গণপ্রজাতন্ত্রী বাংলাদেশ সরকার
শ্রম ও কর্মসংস্থান মন্ত্রণালয়
কলকারখানা ও প্রতিষ্ঠান পরিদর্শন অধিদপ্তর

ক্যাপ পর্যবেক্ষণের তথ্য

কারখানার নাম	টি-ডিজাইন লি:
ঠিকানা	Zirabo, Ashuila, Saver, Dhaka
কারখানার কোড	DHK582
কালার কোড	
মূল্যায়নের ধরণ: কঠামোগত মূল্যায়ন	পর্যবেক্ষণের তারিখ: ১২-০২-২০২৩
১. পর্যবেক্ষণ

পরিদর্শন পর্যবেক্ষণ	Load intensity
ক্যাপ আইটেম ক্যাটাগরি

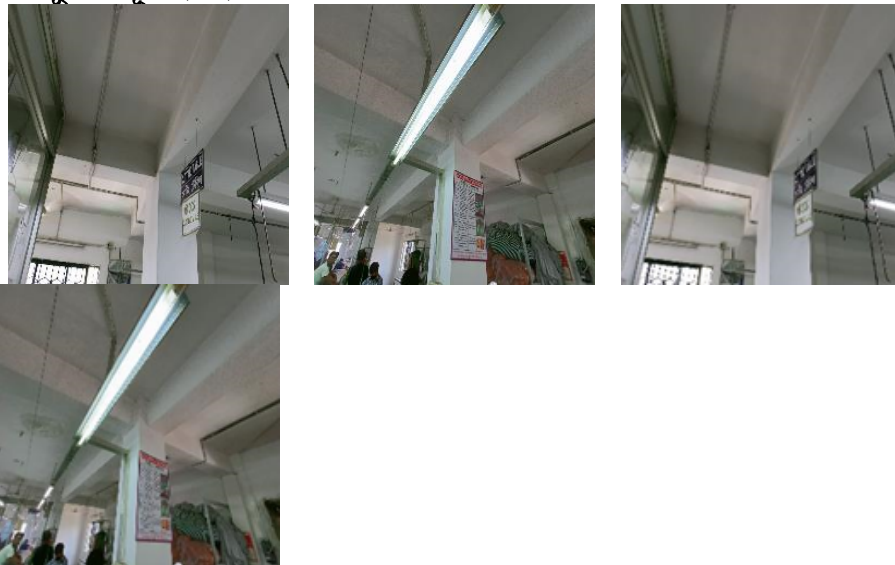
কার্যক্রম	The consultants strongly recommended that intensity of loading in any location in the floors should not exceed 40 psf (2.0 kN/m2)
সুপারিশের তথ্যসূত্র	
কারখানার কার্যক্রম	
অগ্রাধিকার	প্রযোজ্য নয়
চূড়ান্ত সময়সীমা	-
সংশোধিত সময়সীমা	০১-০১-১৯৭০
অগ্রগতির অবস্থা	সংশোধিত
মন্তব্য	22/09/2020: No overloading found on the visiting date that exceeds 40 psf (2.0 kN/m2) on 1st to top floors. Their bonded wear house and storage found on the ground floor. 10.12.2020: No over loading found in visit time. 22/08/2021: No over loading has been found on the date of inspection. 17/08/2022: No Over load was found during inspection date. 12/02/2023: No Over load was found during inspection date.
